Brandschutzkonzept für den Neubau des Archäologischen Zentrums Mainz 1. Bauabschnitt

Brandschutzkonzept mit Hinweisen zur 1. 3. und 4. Ergänzung in roter Schrift
2. Ergänzung entfällt

Brandschutzkonzept / + 1.-4.Ergänzung
für den Neubau des Archäologischen Zentrums Mainz

Ergänzung des Brandschutzkonzeptes aufgrund von Änderungen in der Ausführungsplanung
Erläuterungen zum Brandschutzkonzept vom 16.09.2015

Abbildung 3 (Neuplanung)

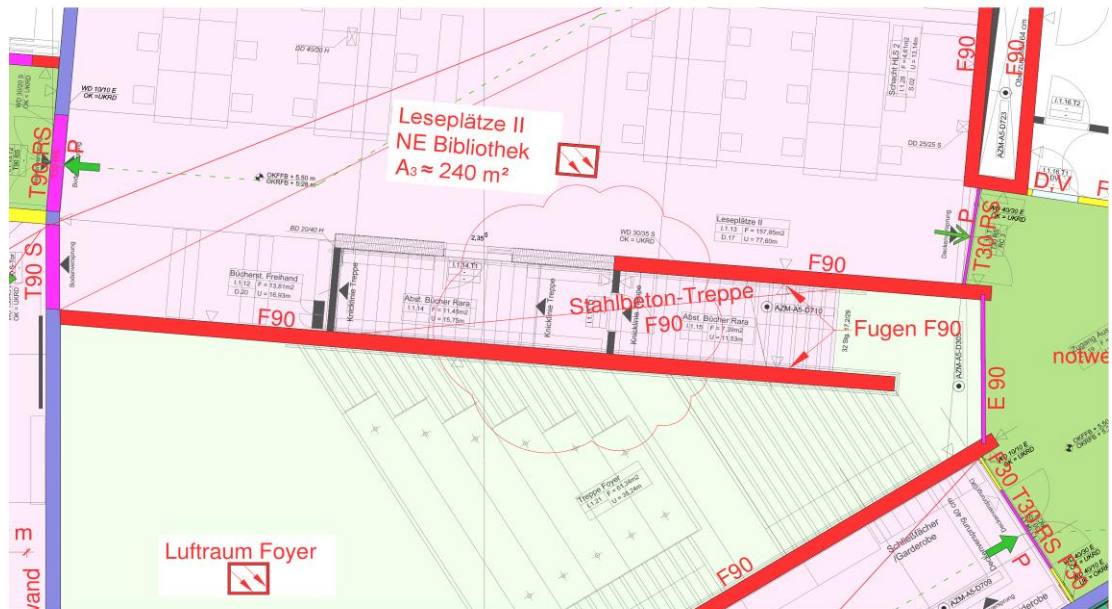
Abweichend von der Planung vom 16.09.2015 ist es zulässig, die beiden Abstellräume I.1.14 und I.1.15 der Nutzungseinheit Leseplätze II Bibliothek mit zuzuordnen, da die Fläche der Nutzungseinheit einschließlich dieser Räume nur rd. 240 m² beträgt und die brandschutztechnische Trennung zum Foyer durch die feuerbeständigen Wände bzw. die Stahlbetontreppe des Foyers sichergestellt sind. Die Stahlbetontreppe muss feuerbeständig (F90 A) und raumabschließend sein. Etwaige Entkoppelungsfugen sind feuerbeständig, bspw. mit bauaufsichtlich zugelassenen feuerbeständigen Fugenbändern zu schließen (Abb. 3).

Abbildung 5

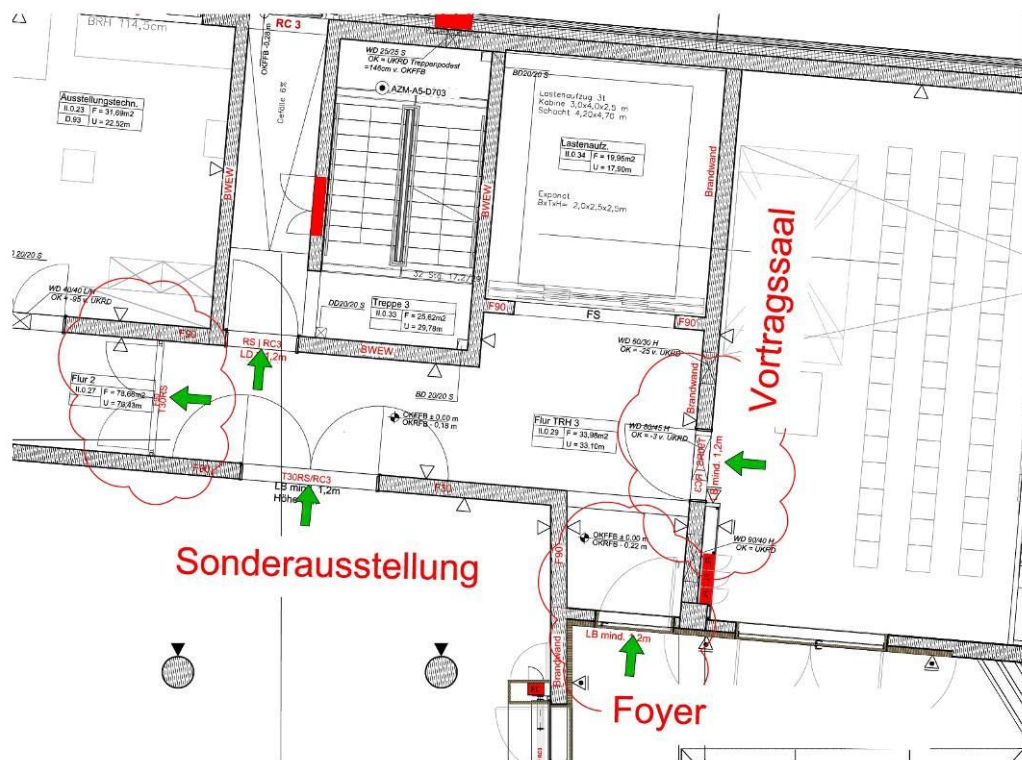
Aus Sicht des Brandschutzes bestehen keine Bedenken gegen diese Änderungen, da lichte Ausgangsbreiten von 1,2 m je Tür erhalten bleiben und die Türen in Fluchtrichtung öffnen.

Aus Sicht des Brandschutzes wird es als erforderlich angesehen, die 2-flügelige Tür II.0.29.T2 des Flures TRH 3 (wie in Abb. 5 dargestellt) so zu erstellen, dass die Türflügel in Richtung des Flures 2 (II.02.27) öffnen, damit im Fall eines verdichteten Personenaufkommens im Flur TRH 3 ein zusätzlicher Rettungsweg über den Flur II.02.27 zum Ausgang des Anlieferhofs sichergestellt wird.

Abbildung 6

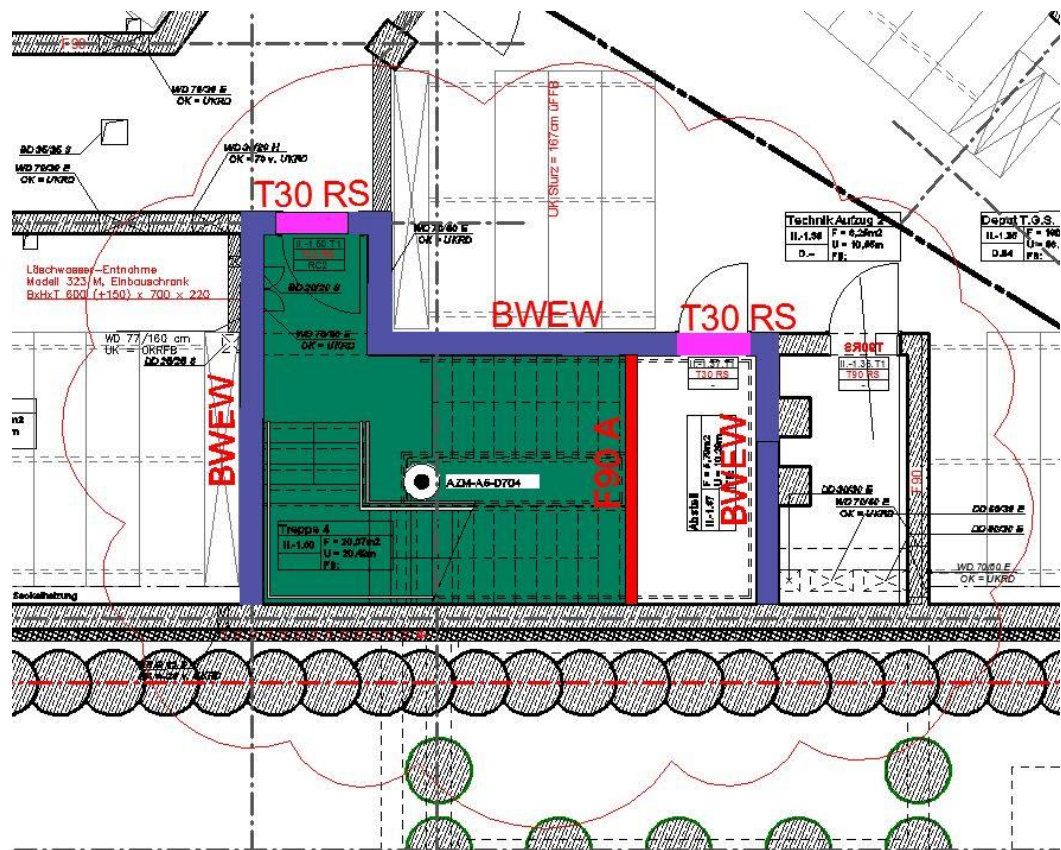
- h) Im Untergeschoss des Treppenraumes 4 ist unter dem Treppenpodest ein Technikraum mit Zugang vom Treppenraum vorgesehen (Abb. 6).

Nach Auffassung des Unterzeichners kann die Trennwand zwischen Technikraum und Treppenraum, wie bisher auch bei den übrigen eingestellten Lagerräumen im Brandschutzkonzept geplant, in der Feuerwiderstandsklasse F90 A (ohne den Nachweis Bauart Brandwand) erstellt werden, da der notwendige Treppenraum im Brandfall durch die umlaufende feuerbeständige Stahlbetonwand (in der Bauart Brandwand) vor Brandbeanspruchung und mechanischer Beanspruchung geschützt ausgeführt wird und damit für die Feuerwehreinsatzkräfte ein sicherer Rückzugsraum gewährleistet wird. Der in den Treppenraum eingestellte Raum mit gemauerten Wänden in der Feuerwiderstandsklasse F90 A stellt nach Auffassung des Unterzeichners keine Gefährdung für die Nutzbarkeit Treppenraumes im Brandfall dar.

Das Treppenpodest muss als oberer Abschluss dieses Raumes ebenso feuerbeständig (F90 A) erstellt und die Zugangstür feuerhemmend, rauchdicht und selbstschließend (T30 RS) sein.

Abbildung 7 (ursprüngliche Planung)

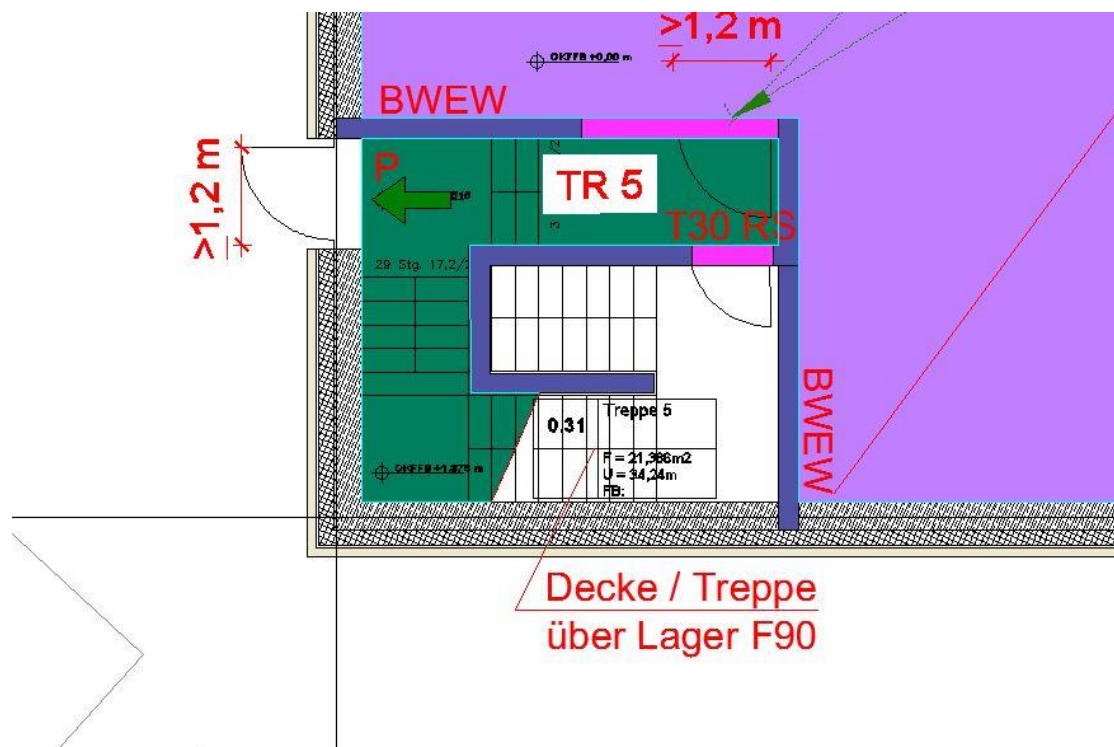
- i) Im Erdgeschoss wurde der Ausgang des Treppenraumes 5 von der Westseite (Abb. 7) des Gebäudes auf die Südseite verlegt (Abb. 8). Gegen diese Änderung bestehen aus brandschutztechnischer Sicht keine Einwände; der Rettungsweg bleibt ausreichend gewährleistet.

Abbildung 10 (ursprüngliche Planung)

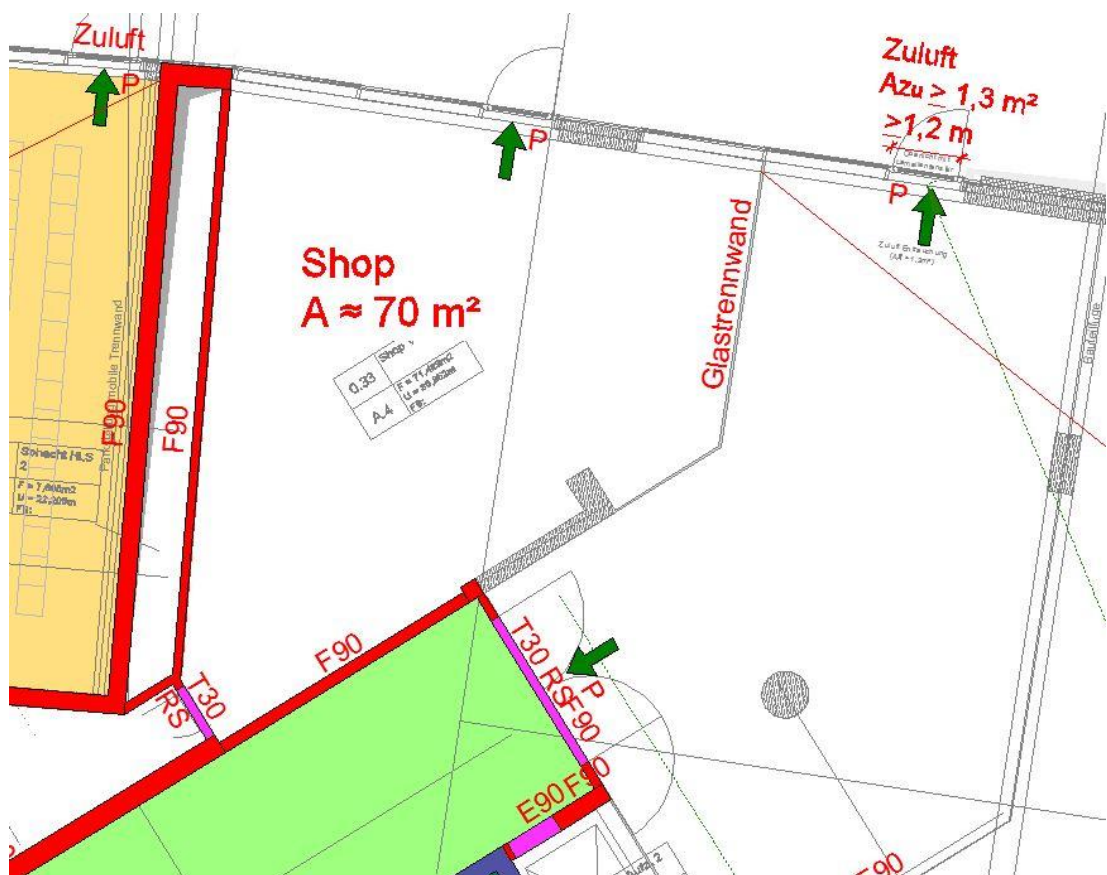
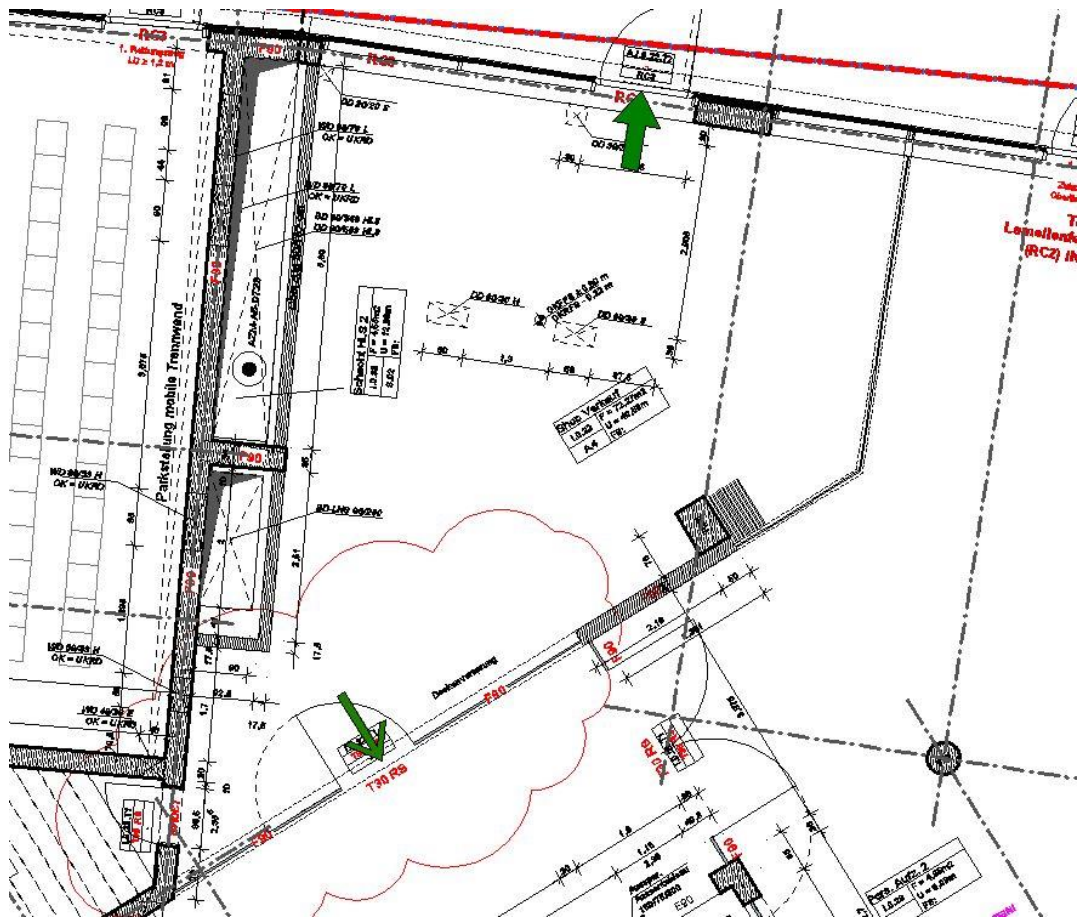
- p) Im Bereich des Shops im Erdgeschoss wurden die Zugangsmöglichkeiten geändert. Anstelle einer massiven feuerbeständigen Wand (Abb. 10) sind die Verkaufsräume nun über eine zweiflügelige Glastür (Abb. 11) innerhalb einer Glastrennwand zu erreichen. Die Verglasungen müssen als Bestandteil der Trennwand feuerbeständig (F90 nach DIN 4102-13) sein. Die Zugangstür muss feuerhemmend, rauchdicht und selbstschließend (T30 RS) sein. Da der Weg über das Foyer den zweiten Rettungsweg sicherstellt, kann ein Türflügel mit der Öffnungsrichtung nach innen erstellt werden.

Abbildung 12 (ursprüngliche Planung)

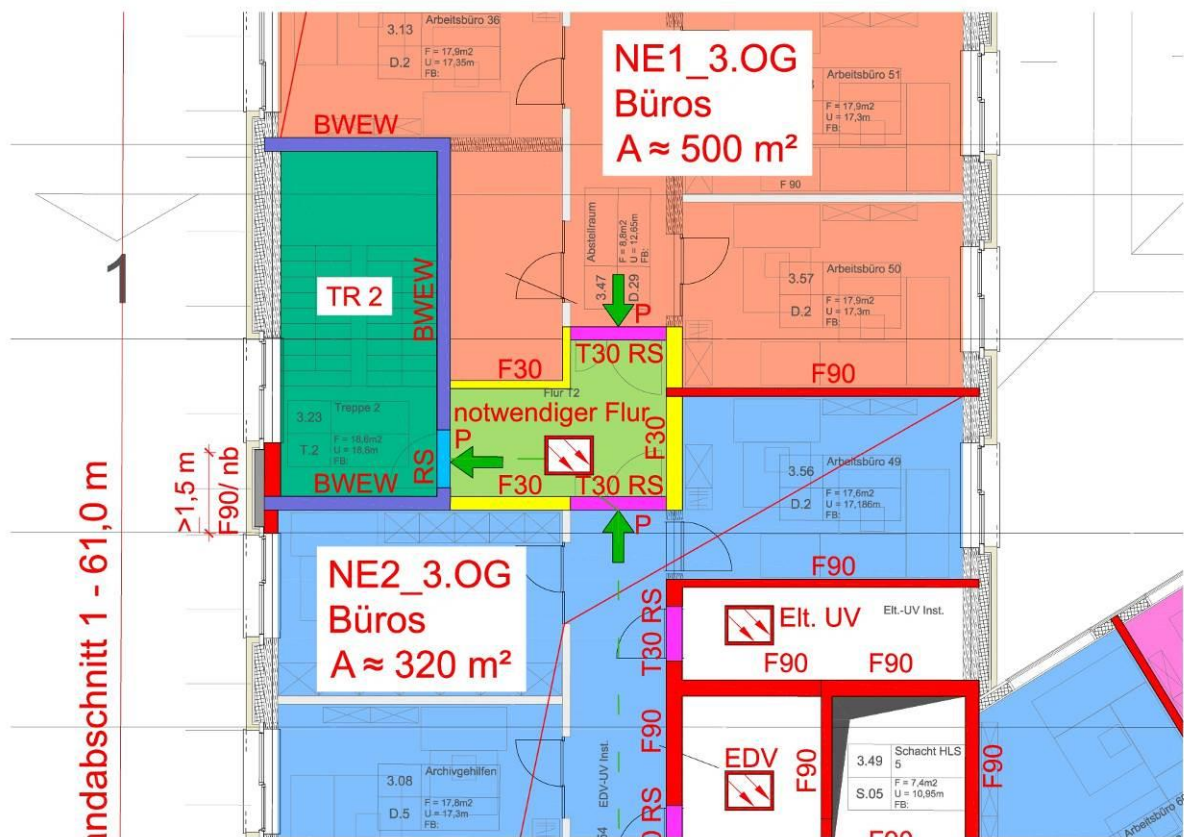
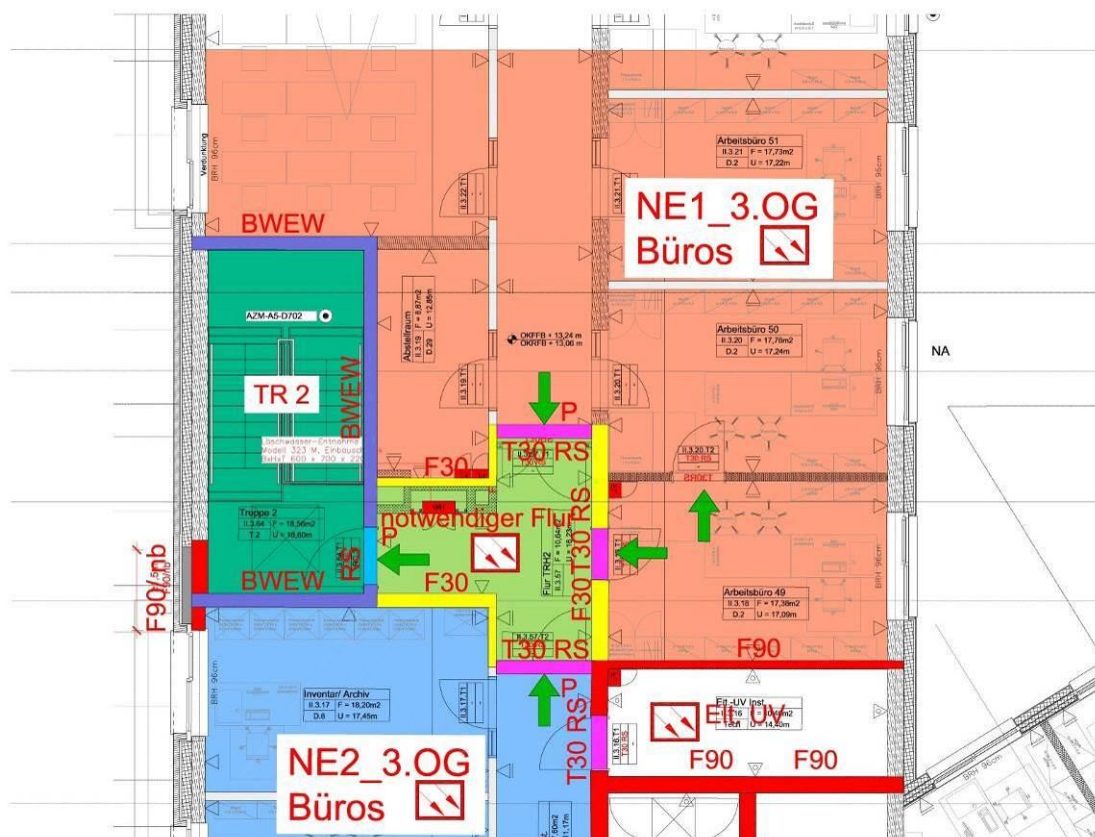
- q) Der Ausgang des Arbeitsbüros 49 (Raum 3.58) wurde verlegt, so dass er nun unmittelbar in den notwendigen Flur des Treppenraumes 2 führt und der 2. Rettungsweg nicht sichergestellt ist. Um einen 2. Rettungsweg sicherzustellen, wird der 2. Rettungsweg nun über die Nutzungseinheit NE_1_3.OG zum Treppenraum 3 geführt. Der 2. Rettungsweg darf nicht über eine fremde Nutzungseinheit geführt werden. Daher wird das Arbeitsbüro 49, dass vorher Bestandteil der Nutzungseinheit NE_2_3.OG war nur Teil der Nutzungseinheit NE_1_3.OG (Abb. 13). Die Trennwand zw. Büro 49 und 50 muss keine Feuerwiderstandsklasse erfüllen. Die nördliche Nutzungseinheit NE_1_3.OG wird erweitert und endet nun mit der F90-Trennwand am Eit.-Raum.

Abbildung 15 (ursprüngliche Planung)

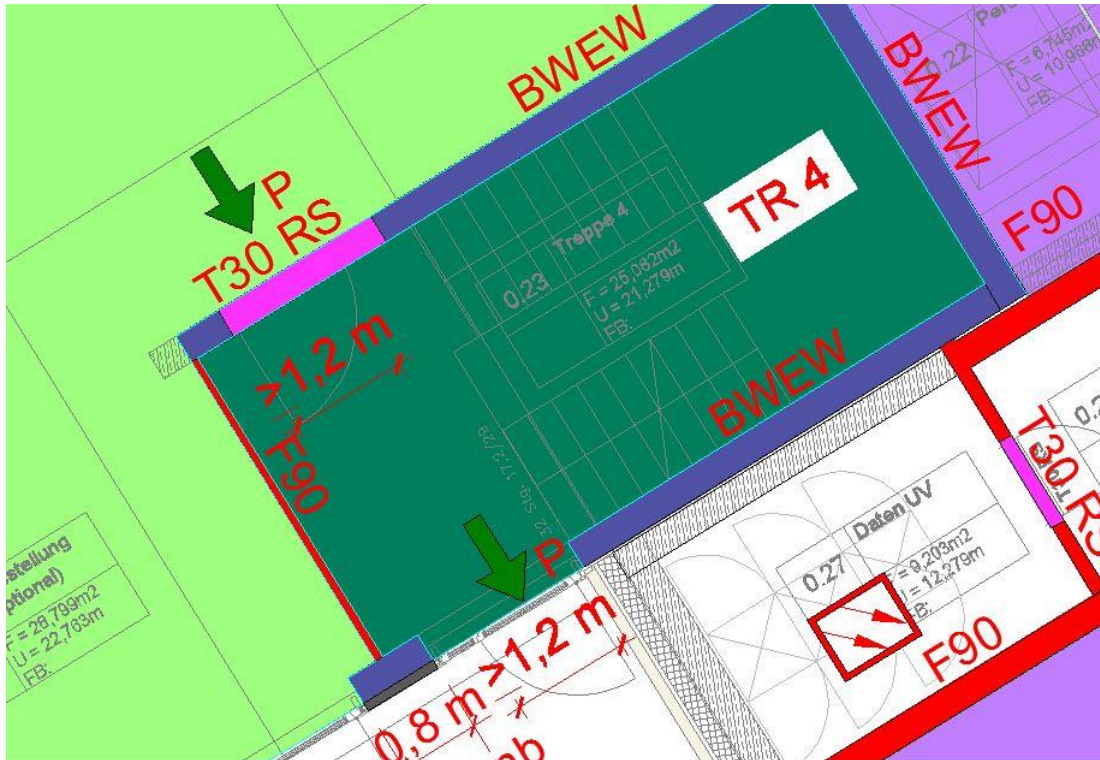
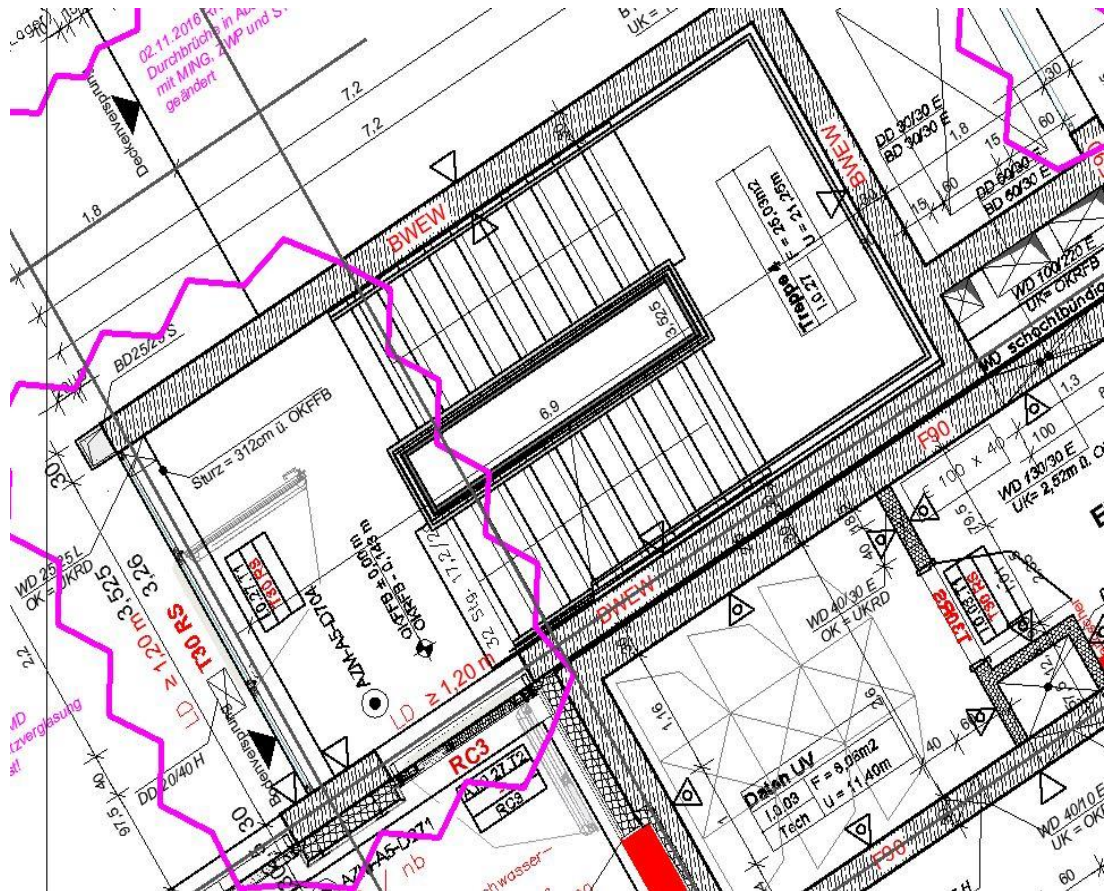
- s) Im Erdgeschoss wurde der Zugang zum Treppenraum 4 umgeplant (siehe Abb. 15 und 16).

Der Zugang erfolgt von der kurzen Seite. Aufgrund der Breite der Türanlage von mehr 2,5 m wurde eine feuerbeständige Türanlage mit feuerbeständigen Seitenteilen und Oberlichtern erstellt (T90 RS-Anlage). Die T30 RS-Darstellung in Abbildung 16 ist zwischenzeitlich überholt.
